泊発電所1, 2号機に対する現地調査について

平成24年8月8日
原子力安全・保安院
(独) 原子力安全基盤機構

現地調査結果

写真 2-1 泊発電所の津波の襲来方向

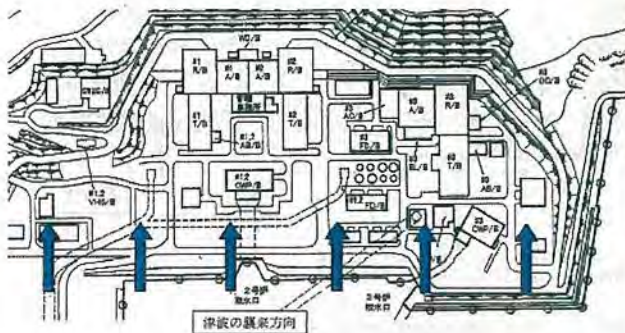
敷地内の主要浸水経路（1号機及び2号機の外側）を考慮した敷地内の地形、漂流物による二次的な影響の可能性については、1号機及び2号機の原子炉建屋、原子炉補助建屋の外側は、その大部分がタービン建屋、循環水ポンプ建屋及び事務棟と隣接設置されているため、津波の衝撃を直接受ける範囲は限られることを確認した。（写真 2-1、写真 2-2）原子炉施設建屋の背面は、屋外給水タンク等が設置されている EL. 31.0m 盤になっていることを確認した。

また、漂流物による二次的な影響として、発電所内敷地（EL. 10.0m）における車両、コンテナ（プレハブ）等が多いため、対策を検討するよう指摘した。

DG燃料油貯油槽の隣にあるタービン油計量タンクが地震・津波により損壊し、油漏えいにより火災が発生し、緊急時の対応に影響を与えることがないか確認するよう指摘した。

図2-1 浸水経路と浸水評価対象区画（扉）

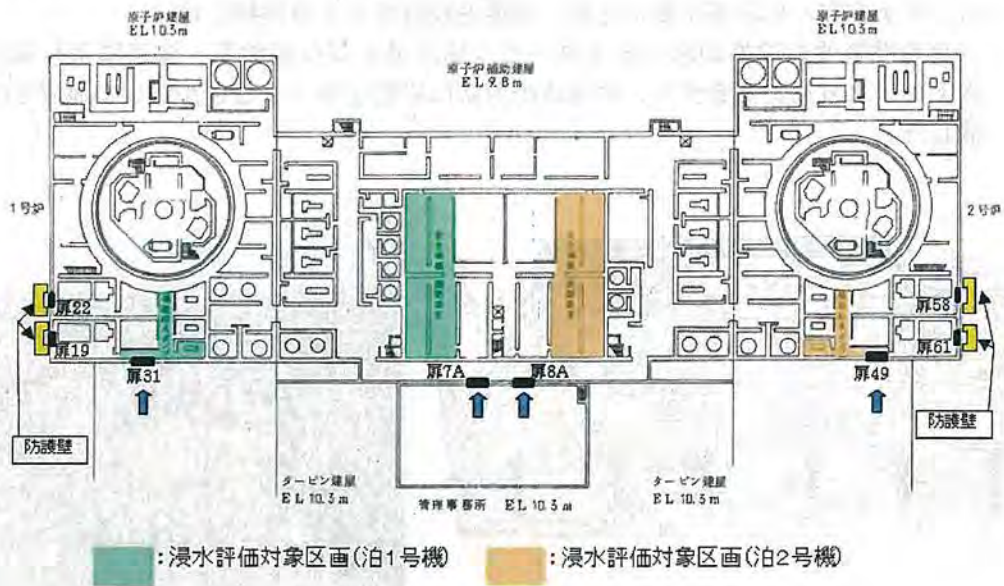
津波の波力による建屋外部扉の破損を防止するために、建屋外部扉の外側に津波波力に抵抗するための防護壁が鋼材で組まれていることを確認した。（図2-1、写真2-3）

写真 2-10 DG燃料油貯油槽のベント管（1号機）

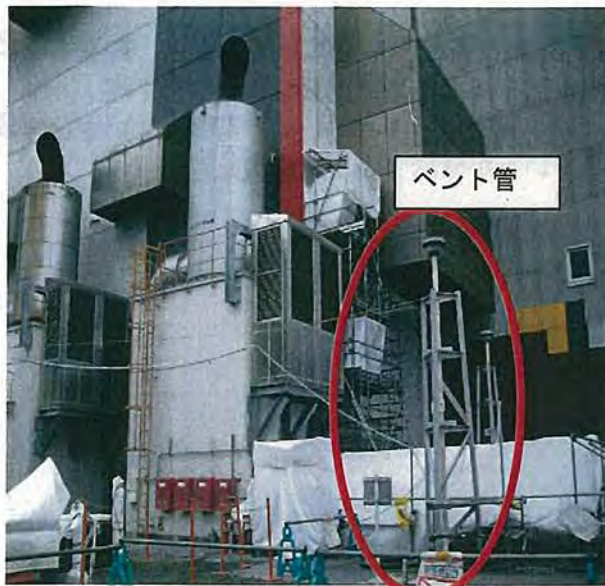
地下に埋設された貯油槽に繋がるベント管は、津波の波力や津波による漂流物により破損し、ベント管の破損部から海水が浸入して貯油槽内の軽油が外部へ流出する可能性が否定できないことを確認した。(写真 2-10)ただし事業者は、ベント管が破損して海水が流入した場合においても貯油槽内の軽油の流出量はわずかであり、ベント管が破損して軽油が流出したとしても事故時の対策に影響しないとしているものの、更なる信頼性向上の観点から、地上部のベント管の位置を建屋外壁付近に変更してベント管を建屋外壁に固定し、さらに漂流物からの防護壁を設置する工事を平成 24 年 9 月頃までに完了させる予定であることを確認した。なお、3号機の DG 燃料油貯油槽のベント管に対して既に着工されており、現地では、その 3号機に対する工事状況を確認した。(写真 2-10、2-11)

また、貯油槽の近傍に、タービン油計量タンクがあるため、地震、津波により損壊し、漂流することで、油漏えいにより火災による影響を確認するよう指摘した。(写真 2-12)

図3-1 防護措置に係るアクセスルート(屋内)

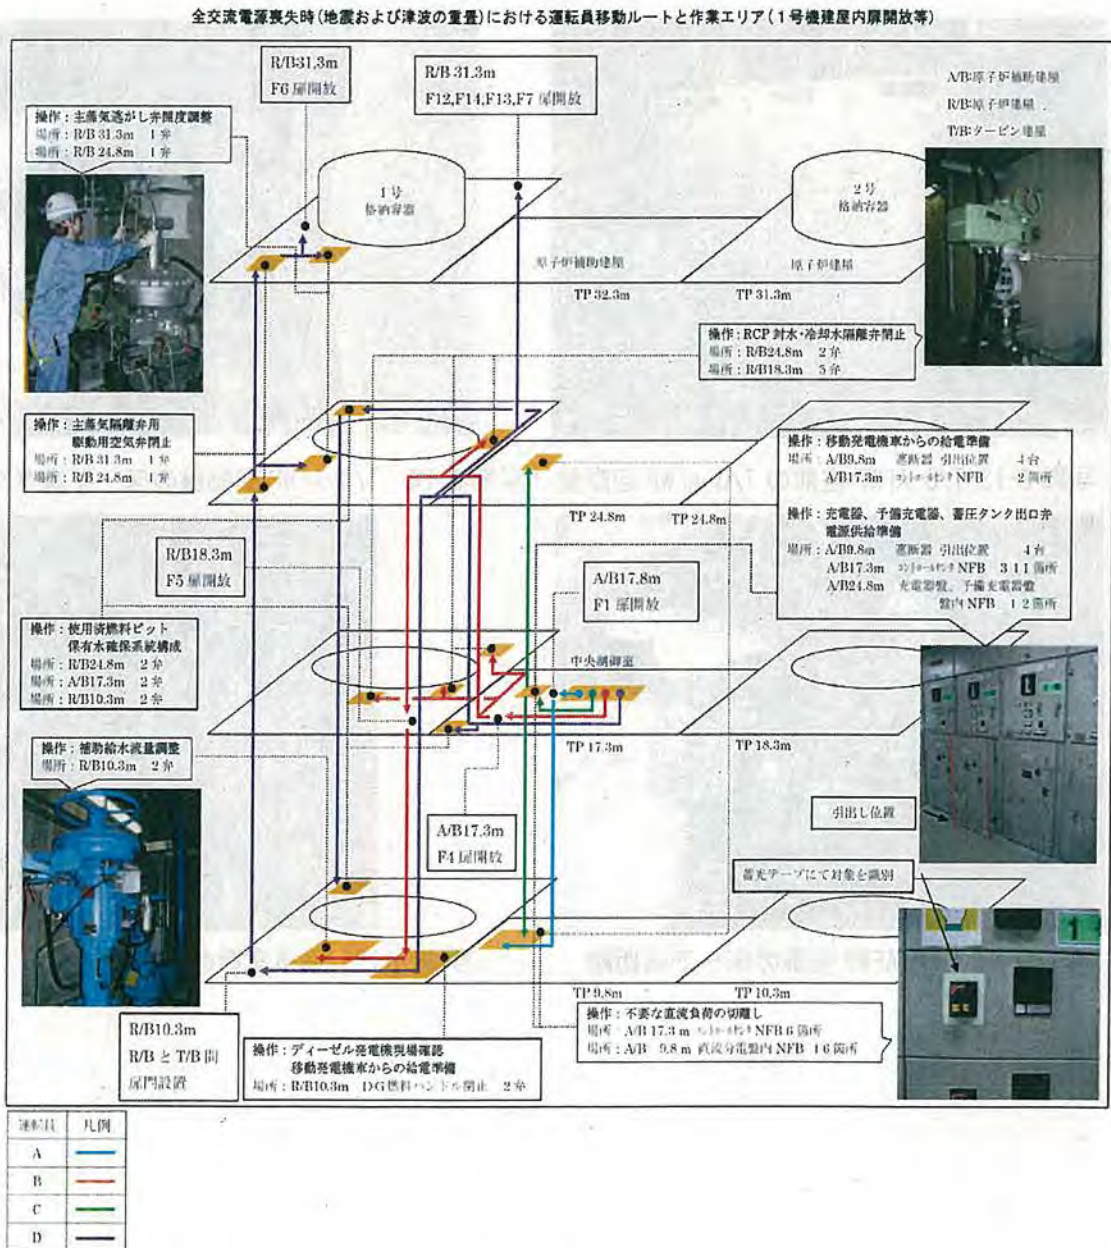
中央制御室からは、4名の運転員が以下に示すアクセスルート〔運転員A：青、運転員B：赤、運転員C：緑、運転員D：紫〕で現場に向かうこととしており、初動対応の確実性を確認した。

写真 3-20 移動発電機車への給油

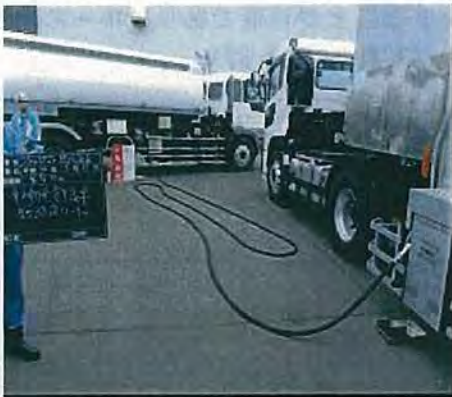
なお、2 台の移動発電機車とタンクローリが一箇所に集中して配置されていたことから、火災リスク低減の観点から離隔距離をとって配置するよう指摘を行った。

写真 3-32 海水取水エリア

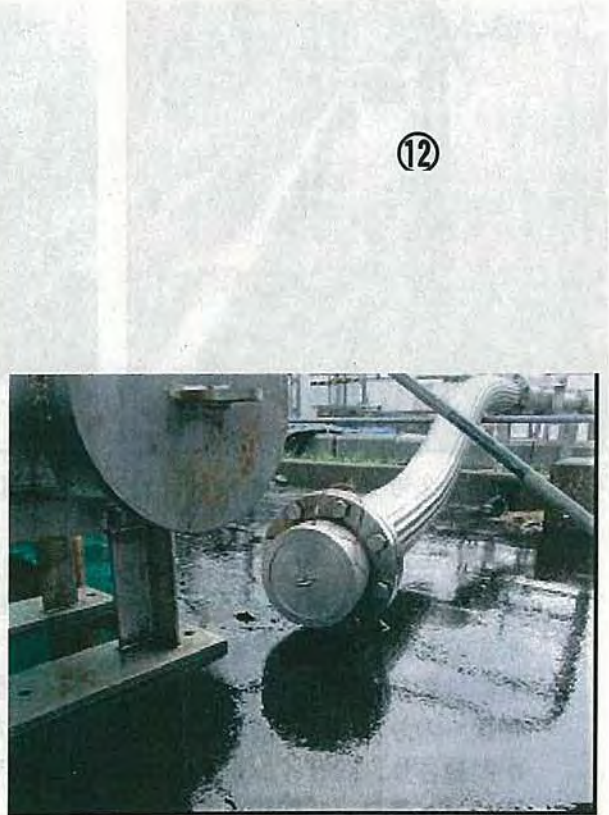
ただし、屋外給水タンクの水位計について、管理値を下回らないようにマーキングをするなどして管理するよう指摘した。また、海水の取水ポイントについては、漂流物などにより取水口より取水できない可能性があるため、多様性の観点から、取水口以外の取水ポイントを設定し、手順書等に反映するよう指摘した。
